Meie 05.11.2026 nr 7.1-2/26/19579-2

**Veinimäe kinnistu projekteerimistingimuste eelnõu kooskõlastamine märkustega**

Olete esitanud Transpordiametile kooskõlastamiseks Tartu maakonna Kambja valla Sirvaku küla Veinimäe kinnistu projekteerimistingimuste eelnõu (menetlus nr 574069, EHR kood nr 121462623).
Kinnistu (katastritunnus 28204:005:0133) asub riigitee nr 22315 Kambja-Sirvaku tee km 5,84-5,97 kaitsevööndis.
Projekteerimistingimustega soovitakse luua eeldused elamu rajamiseks.

Joonis 1. Ristumiskoha pikikallete kujundamine

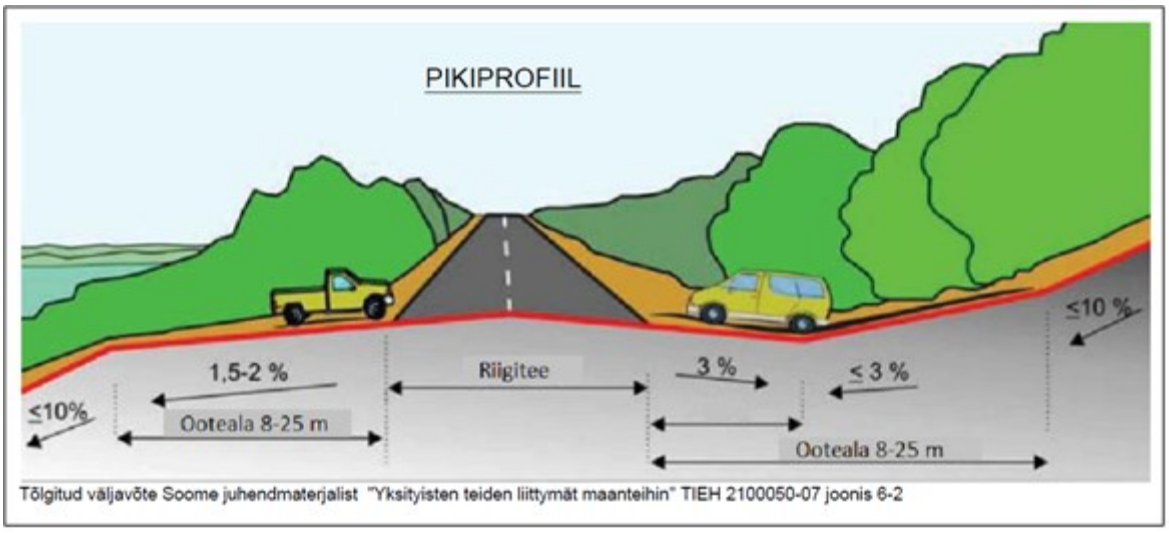
11. Ristumiskoht projekteerida riigiteega võimalikult täisnurga all. Ristumiskoha pikikalded määrata vastavalt alltoodud joonise põhimõtetele arvestusega, et riigitee alusele maale sademevett üldjuhul ei juhita.

Joonis 1. Riigitee nr 23135 km 5,92-5,95 lõik (sinine joon)

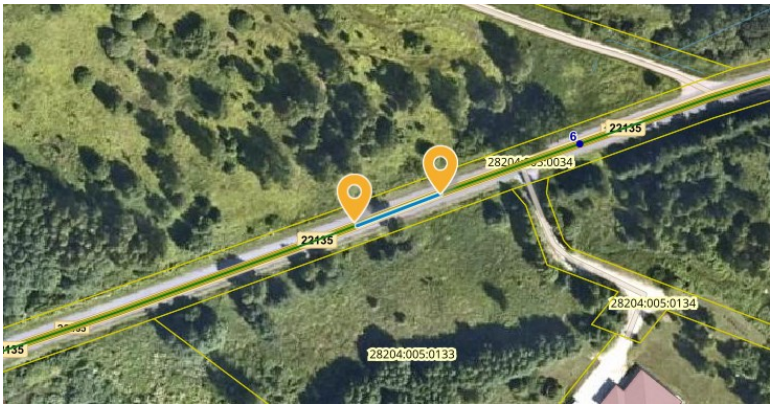
1. Ristumiskoht projekteerida riigitee nr 22135 Kambja-Sirvaku tee km 5,92-5,95. Sellisel juhul on tagatud kliimaministri 17.11.2023 määruse nr 71 „Tee projekteerimise normid“ Lisa 1 tabelis 17 toodud ristmike vähima vahekauguse ning tabelis 18 toodud ristmiku nähtavusala nõuded (joonis 1).
